行政院環境保護署 書函 (環評相關會議)

主旨：檢送「協和發電廠更新改建計畫環境影響評估報告書初稿」專案小組第4次初審會議紀錄1份，請查照。

「協和發電廠更新改建計畫環境影響評估報告書初稿」專案小組第 4 次初審會議紀錄

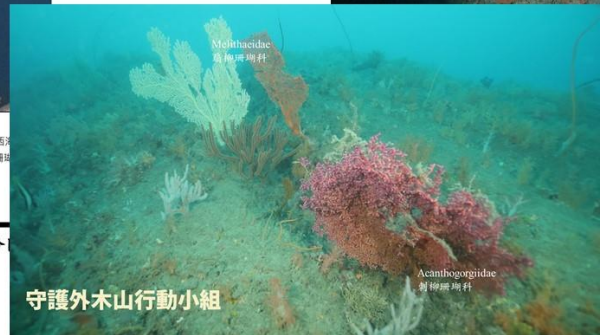
- 2010年填海規模比1990年面積更大(紅色區塊)

- 1990年產卵空間連續性較高
- 2009不僅總面積小，產卵棲地切割

圖 6.3.2-63 ROV 所攝之原(替代)方案西海堤預計建設處部分影像圖

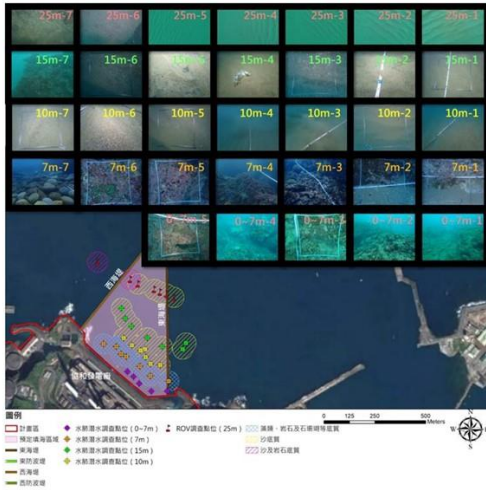
原方案是否就已存在選擇性指認?

紅色的樣線是我們民間自主調查的區段，原三角形的填築區，都有許多大海扇，非台電只指認的區外。

圖 6.3.2-62 原(替代)方案填海區域水深 0~25 公尺處各測站之底質對照圖
出處：2022.05 環評報告

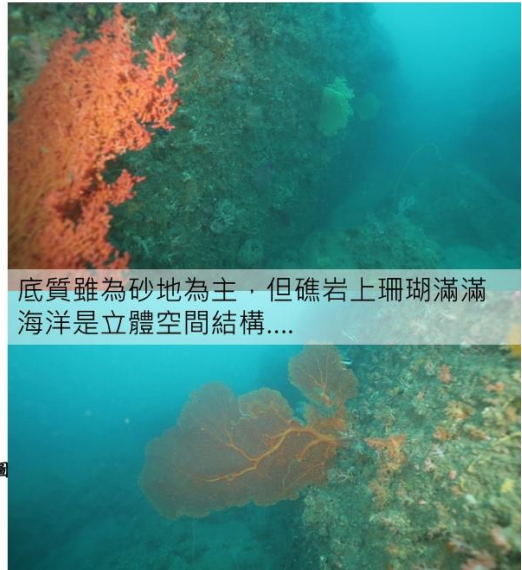
底質砂地就沒有珊瑚嗎?

底質雖為砂地為主，但礁岩上珊瑚滿滿
海洋是立體空間結構...

偏頗取樣?
底質雖以砂地為主，
但礁岩應有珊瑚等附著，
海洋是立體空間結構...
以底面砂區作代表刻意闖關
